Objet : Observations concernant l'OAP3 Charmoy Est dans la révision du plan local d'urbanisme de la commune d'Ormes

Observation n°1 : Demande de confirmation de prise en compte du passage au profit des parcelles n°247 et 251

Observation n°2 : Gestion des eaux pluviales des nouvelles constructions

Ci-dessous plans correspondant à l'observation n°1

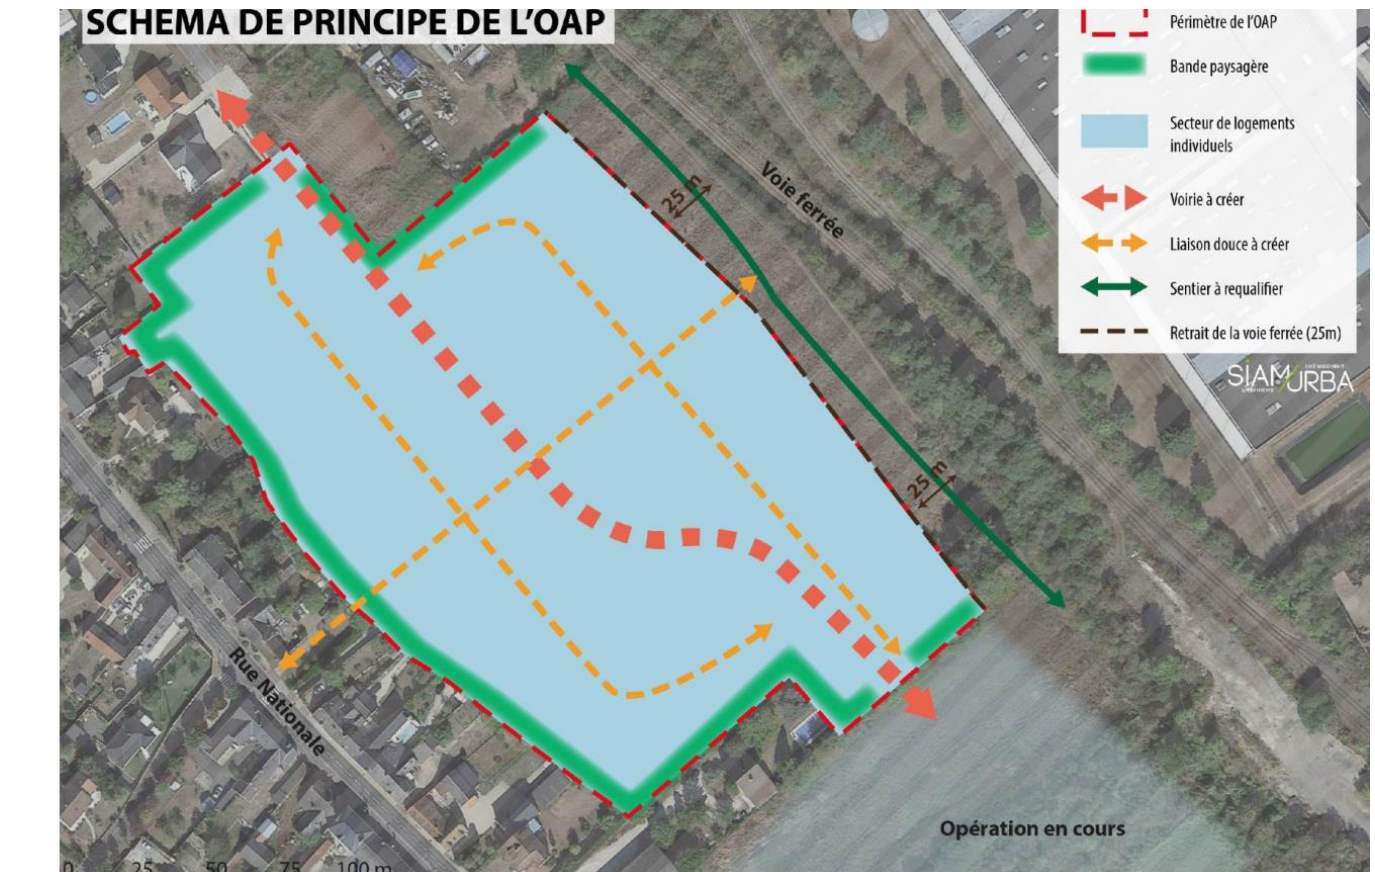
Actuellement et depuis trente ans, pour accéder en voiture ou pour faire passer des camions de matériaux depuis la route Nationale à notre parcelle enclavée n°251, nous empruntons le passage réservé à la commune n°24 et le passage créé derrière les parcelles n°244,247 et 251, où cheminent également les réseaux d'assainissement.

D'après les plans de l'OAP3 Charmoy Est, des franges composées de végétation de type arbustives et arborées seront créées, dont une serait derrière les parcelles n°244, 247,251, en laissant libre le passage carrossé et l'accès aux regards des réseaux d'assainissement.

Ci-dessous l'extrait de plan actuel des réseaux d'assainissement concernés, EP et EU.

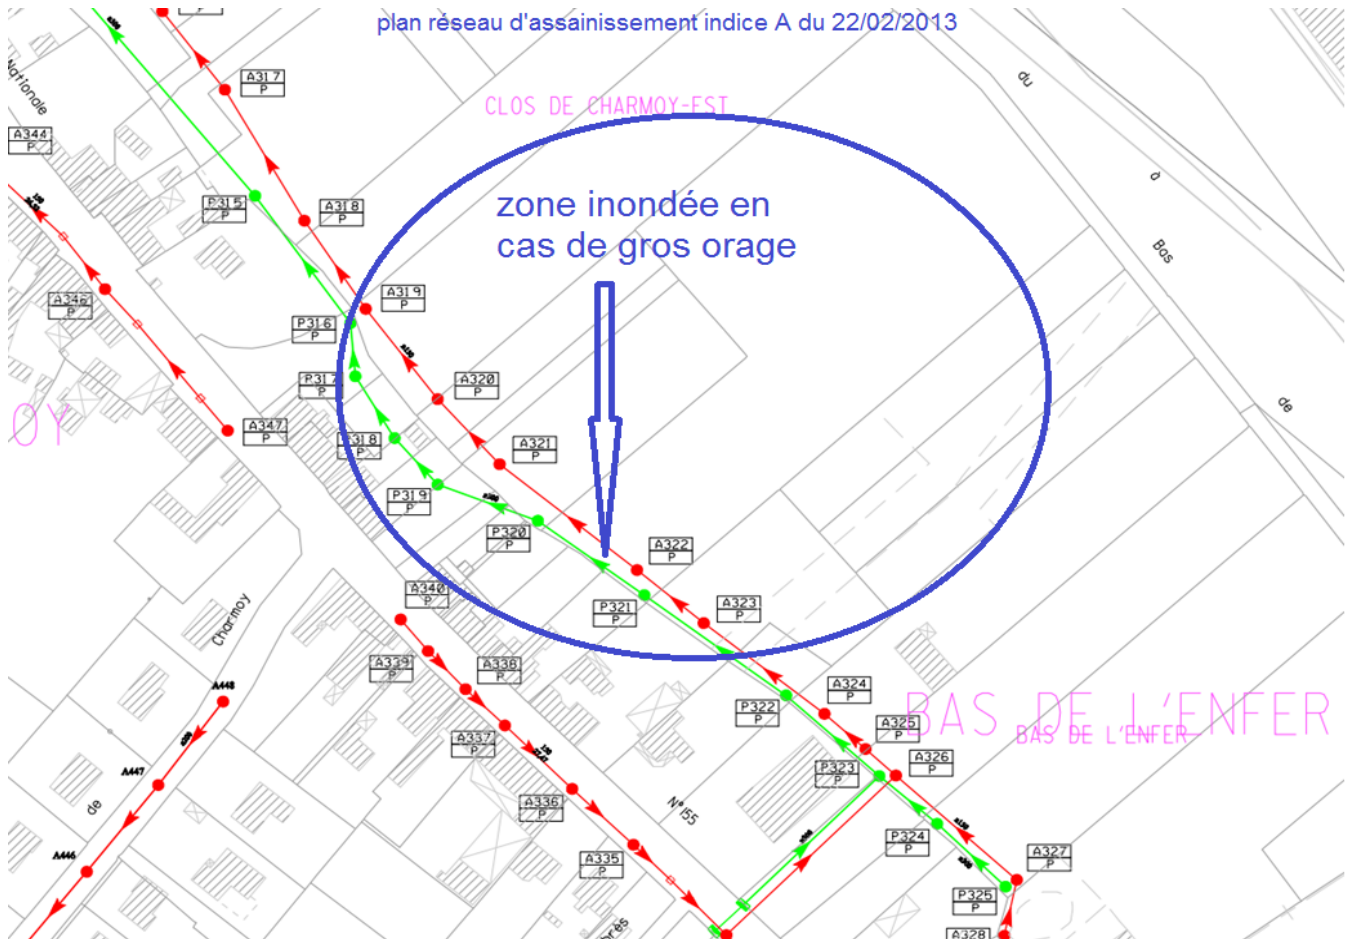
Le plan des réseaux d'assainissement du dossier de révision du PLU date de 2013. Depuis, de nouvelles constructions ont été réalisées, notamment dans la zone (bas de l'enfer) qui se trouve en amont (dans le sens d'écoulement de l'eau) de la zone concernée Charmoy Est.

Actuellement le réseau d'eaux pluviales cheminant derrière ma parcelle n°251 est d'un diamètre de 300mm. Régulièrement, en cas de fort orage, ce réseau s'engorge, les regards débordent, une partie des eaux de ruissèlement de la zone pentue Charmoy Est s'écoule vers notre parcelle et d'autres, créant ainsi de fortes rétentions d'eau qui peinent à s'évacuer.

Pour mémoire en 2016, nous avons 50 cm d'eau dans le jardin pendant plusieurs jours, voire semaines.

Il me paraît important de mettre en évidence ce point particulier : le raccordement au réseau existant de toutes ou partie des eaux pluviales issues des toitures des 55 logements prévus provoquera des débordements et des inondations fréquentes des parcelles en point bas à l'ouest de la zone Charmoy Est.

D'après le DTU, un rapide calcul fait apparaître que le réseau existant de 300mm peut évacuer entre 80 et 110 l/s suivant la pente, alors que le débit d'eau des toitures des 55 logements peut dépasser les 250 l/s, ce qui nécessite à lui seul un diamètre de 500mm.
